## 2022 もてぎロードレース選手権

### G310R 車両規則の解釈

■ST250 の G310R 車両規則のエアクリーナボックスの解釈を以下とする。

#### ●エアクリナー本体

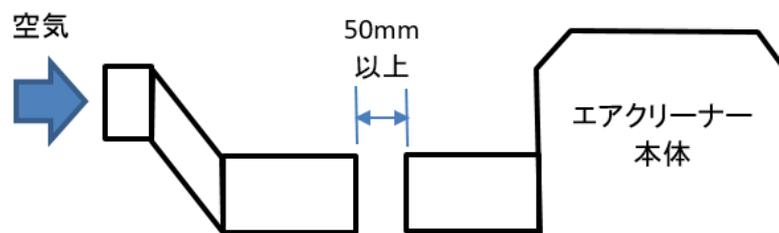
BMW G310R(形式:2BL-G31AA)において、エアクリナー本体とは、メーカー呼称に関わらず、下記赤枠で囲んだ部分とするため、改造または、変更は許可されない。すでに改造または、変更している車両については、本年度のみ暫定的にその使用を認める。

BMW G310R(形式:2BL-G31AA)において、エアクリナーから伸びた吸気ダクトは、ラムエアダクトとは解釈されず、本車両はラムダクトがない車両となる。よって、すでにラムダクトを装着している車両は、本年度のみ、吸気ダクトを連結せずに 50mm 以上の間隔を空けることで暫定的にその使用を認める。
